ADDENDA 4 - RÉPONSES AUX QUESTIONS,  
COMMENTAIRES ET DEMANDE D'ENGAGEMENTS  
TRANSMIS LE 26 SEPTEMBRE 2025

# Projet éolien Canton MacNider

Dossier : 3211-12-259

**Figure 2-1 Retrait de la position d'éolienne CM28**

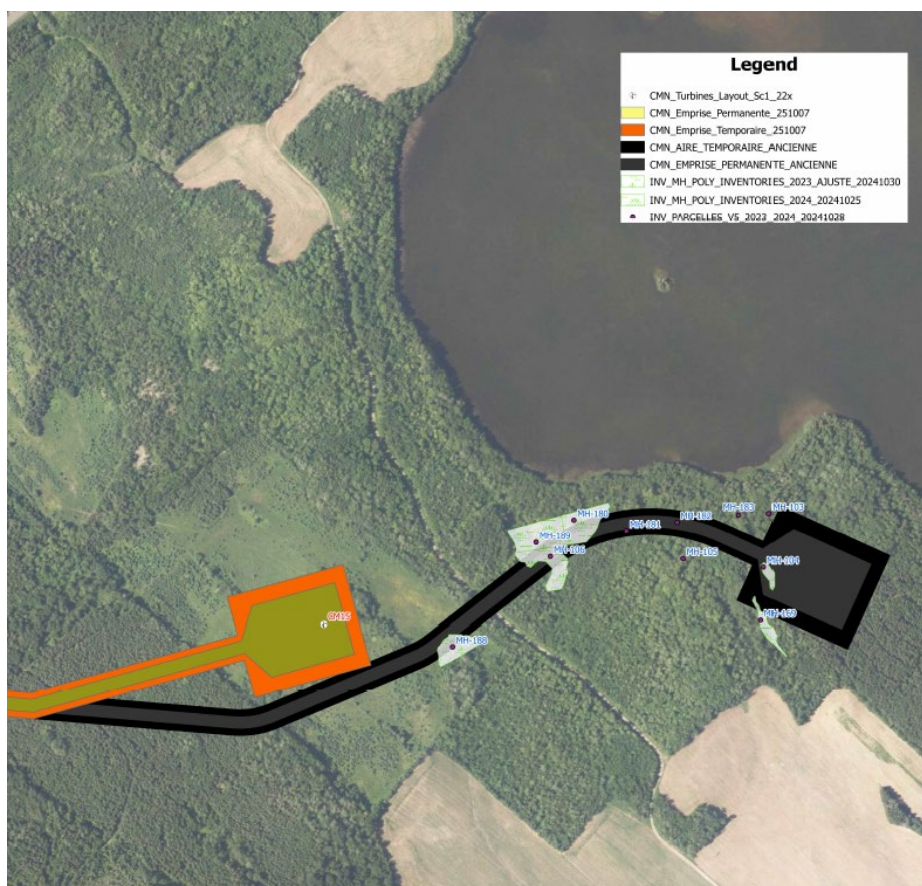
*À la QC-86 du premier document de questions et commentaires transmis par le MELCCFP, il était souligné que certaines éoliennes seraient situées dans des milieux sensibles et que ces éoliennes devraient être déplacées. Après un examen approfondi, les fichiers de forme fournis à l'étape de l'évaluation de l'acceptabilité environnementale du projet et les cartes présentées en annexe à l'addenda 3, il appert que quatre éoliennes seraient situées dans des milieux sensibles pour les chiroptères :*

R-9. Tout d'abord, PECMN souhaite confirmer que, suite aux diverses préoccupations formulées par le MELCCFP concernant la position de l'éolienne CM28, cet emplacement ne sera pas retenu dans la conception finale du Projet, tel que présenté dans la figure ci-dessous.

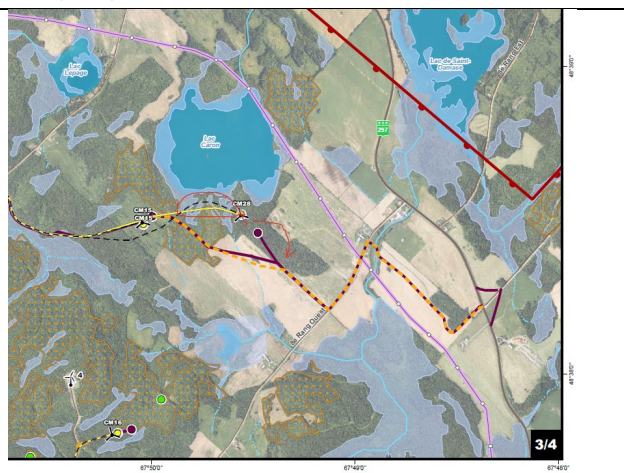
*En considérant l'approche « éviter et minimiser », il appert que certains milieux humides pourraient être contournés, évitant ainsi de leur porter atteinte. L'initiateur n'a pas démontré adéquatement dans son étude d'impact qu'il n'est pas possible d'éviter de réaliser certains aménagements du projet dans les milieux humides. L'initiateur doit présenter des justifications pour les aménagements suivants (addenda 3 à l'étude d'impact) :*

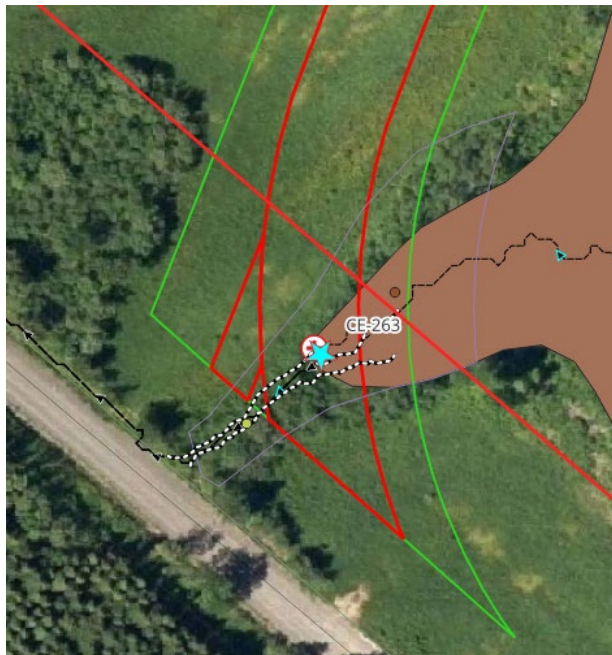
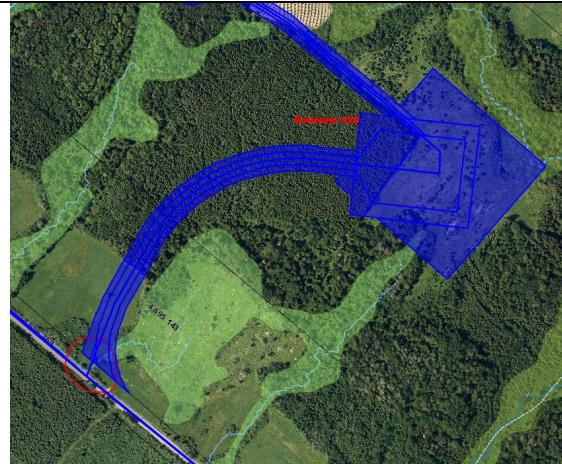
Sur la carte 3/6, près de la jonction du chemin d'accès de l'éolienne #26 avec la route McNider Nord, un écoulement est visible sur la couche géomatique du LiDAR et rejoint le fossé. Cependant, aucun cours d'eau n'y a été identifié et aucun franchissement n'est prévu.

- Veuillez indiquer s'il y a présence d'un cours d'eau sur le chemin d'accès à l'éolienne #26 près de la jonction avec la route MacNider Nord;
- Si un cours d'eau est présent, veuillez indiquer si un franchissement est prévu;
- Si un cours d'eau est présent et qu'aucun franchissement n'est prévu, veuillez le justifier.

R-20.2 Un cours d'eau est effectivement présent à proximité de la jonction entre le chemin d'accès de l'éolienne no 26 et le chemin MacNider Nord. La capture d'écran ci-dessous illustre la localisation du cours d'eau ainsi que la limite du littoral (LL) relevée lors des travaux de terrain.

PECMN confirme qu'un franchissement est prévu à cet endroit. La conception du franchissement tiendra compte des exigences combinées du MELCCFP et du MPO, notamment en ce qui concerne la libre circulation de la faune aquatique et la stabilité du lit et des berges. Les données recueillies lors des relevés de terrain (LL, profondeur moyenne, pente, nature du substrat, débit observé, etc.) seront utilisées pour établir le type et les dimensions appropriées de l'ouvrage.

Le dimensionnement définitif du ponceau sera confirmé au moment du dépôt de la demande

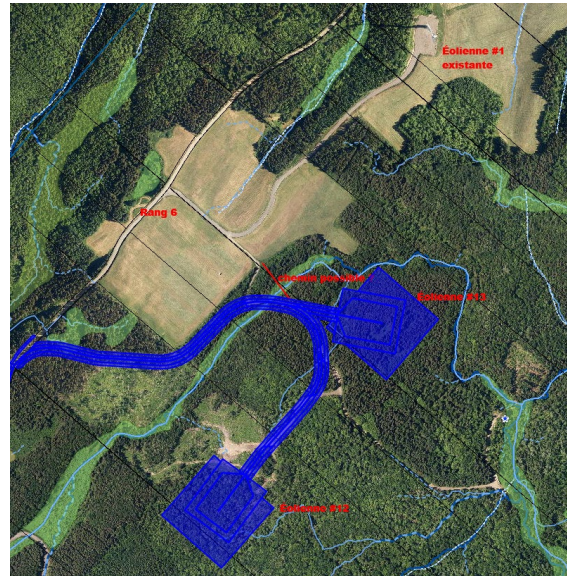
*Sur la carte 5/6, un nouveau chemin d'accès pour les éoliennes #12 et #13 est prévu. Cependant, des chemins d'accès sont déjà présents à proximité de l'emplacement des éoliennes #12 et #13, soit ceux menant à l'éolienne #1 et à l'éolienne #3 du parc existant, à partir du rang 6 à proximité. Aucune justification n'a été fournie quant à la nécessité de réaliser un nouveau chemin d'accès à partir du rang 6 et d'empiéter sur les milieux humides présents dans l'emprise (MH-158 et MH-170).*

*Veuillez justifier la réalisation d'un nouveau chemin d'accès à partir du rang 6 plutôt que l'utilisation du chemin d'accès à l'éolienne #1 du parc existant déjà présente.*

R-20.3 Une érablière d'assez grande superficie est présente entre les éoliennes CM12, CM13 et l'éolienne #3 du parc existant (illustrée sur la carte de l'annexe E de l'Addenda 3). Compte tenu que les érablières sont protégées par la CPTAQ, PECMN a pu optimiser le tracé du chemin d'accès en utilisant de segments d'un sentier forestier existant dans l'érablière entre CM12 et CM13 (illustrée sur la carte de l'annexe E de l'Addenda 3) afin limiter les impacts.

Concernant l'accès existant menant à l'éolienne no 1, celui-ci nécessiterait une modification considérable afin de permettre la livraison des composantes de l'éolienne, particulièrement dans le secteur adjacent à la zone boisée. La pente dans cette portion est très abrupte, ce qui exigerait d'importants travaux d'excavation (et possiblement du dynamitage) et aurait des impacts significatifs sur les terres boisées et agricoles.

En ce qui concerne l'accès existant menant à l'éolienne no 3, d'importantes modifications du terrain seraient également requises (grands volumes d'excavation, pente problématique nécessitant des travaux majeurs et un déboisement supplémentaire). De plus, le propriétaire foncier a

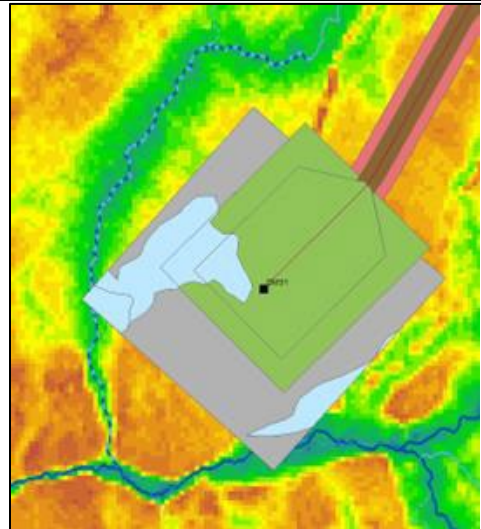
*Certaines aires d'hauban et d'éolienne comporteraient des empiètements dans les cours d'eau sans qu'une superficie de perte de littoral n'y soit associée (voir figure ci-bas). Les secteurs concernés sont les éoliennes CM12, CM13, CM17, CM18, CM25, CM26, CM27, CM28, CM29, CM30, CM31 et CM32.*

R-29.1 Le haubanage (câble de guidage) exigera une emprise temporaire réelle équivalente à deux corridors de 10 m de largeur partant de l'éolienne, et ayant comme longueur maximale l'équivalent du rayon de la turbine (87,5 m), soit une superficie au sol d'environ 0,18 ha. Il s'agit d'un usage temporaire de faible impact, puisqu'il suffit de déboiser ces corridors uniquement pour assurer le passage sécuritaire d'un véhicule pour une courte période lors de l'assemblage des pales. Les aires d'haubanage ont été présentées ainsi, car l'emplacement spécifique des corridors est inconnu à ce stade. Il sera établi sur le terrain, selon la direction des vents et les autres contraintes physiques et environnementales.

PECMN s'est engagé à ne pas installer les corridors d'haubanage dans les cours d'eau traversant les aires d'haubanage comme illustré ci-contre. Des mesures d'évitement seront mises en place pour réduire les impacts en milieux humides, mais il demeure possible que des empiètements en milieux humides soient requis selon l'angle de levé des éoliennes.

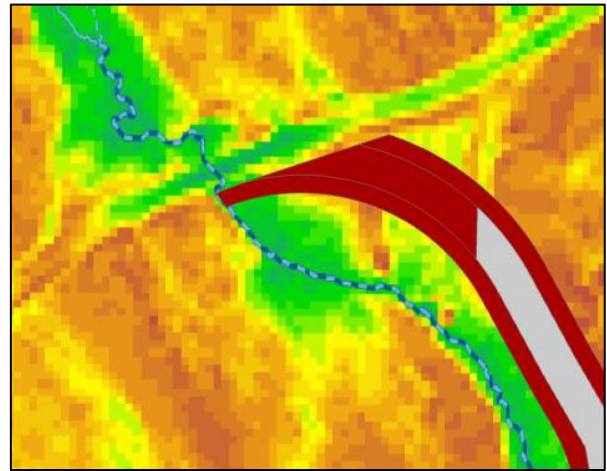
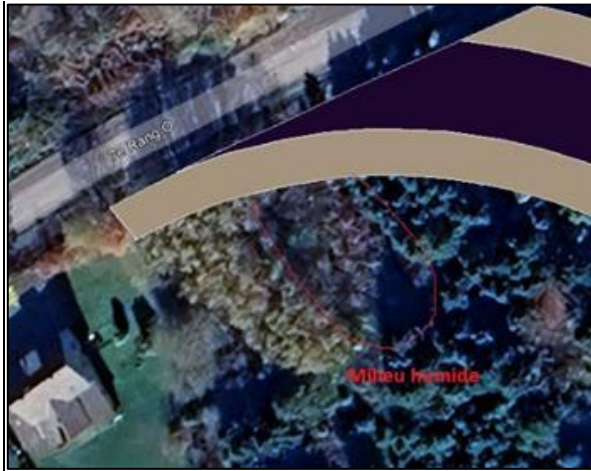
*Le chemin d'accès du 7e rang (-67, 847; 48, 6435) (voir figure ci-bas) affecterait un milieu hydrique.*

*Empiètement dans un milieu hydrique tel qu’observable sur les photos satellitaires et les produits hydrographiques issus du Lidar.*

R-29.2 Tel que mentionné plus loin à la réponse R-31, des inventaires complémentaires ont été effectués dernièrement (fin septembre, début octobre 2025) pour aller valider sur le terrain les lits d’écoulement potentiels identifiés à partir des données LiDAR. Une station d’inventaire a été réalisée dans ce secteur et aucun cours d’eau n’a été confirmé à cet endroit.
